COMMUNAUTÉ DE COMMUNES LAVALETTE TUDE DRONNE (16)

Analyse des avis des Personnes Publiques Associées et des Personnes Consultées sur le dossier d'arrêt du PLUi d'Horte et Lavalette

Élaboration du Plan Local d'Urbanisme Intercommunal, prescrite le 16 décembre 2013, arrêtée le 27 juin 2019

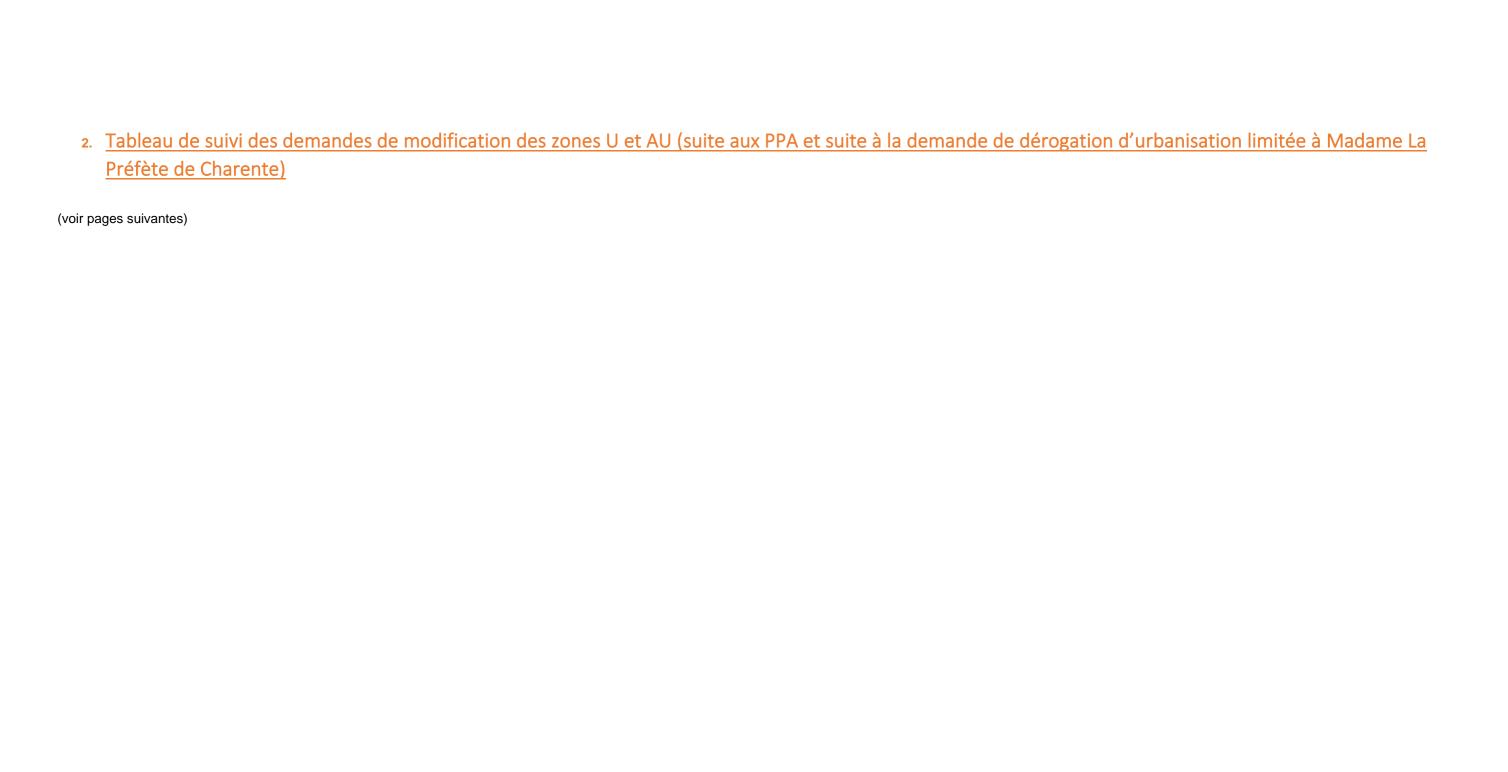
- Le tracé de l'AZI le Voultron recoupe par endroit les zones urbaines comme le montre l'exemple ci-dessous.
 - Le règlement prend insuffisamment en compte les AZI. Les prescriptions permettant une protection face au risque d'inondation devront être ajoutées dans le règlement écrit pour les zones concernées. Elles peuvent utilement s'inspirer du guide régional Poitou- Charentes datant de 2008, en reprenant par exemple les principes suivants :

→ L'atlas des zones inondables (AZI) sera reporté sur les plans de zonage (trait de couleur distinct) et des règles seront rédigées au niveau des dispositions générales du règlement écrit du PLUi en s'inspirant du guide régional Poitou-Charentes (2008).
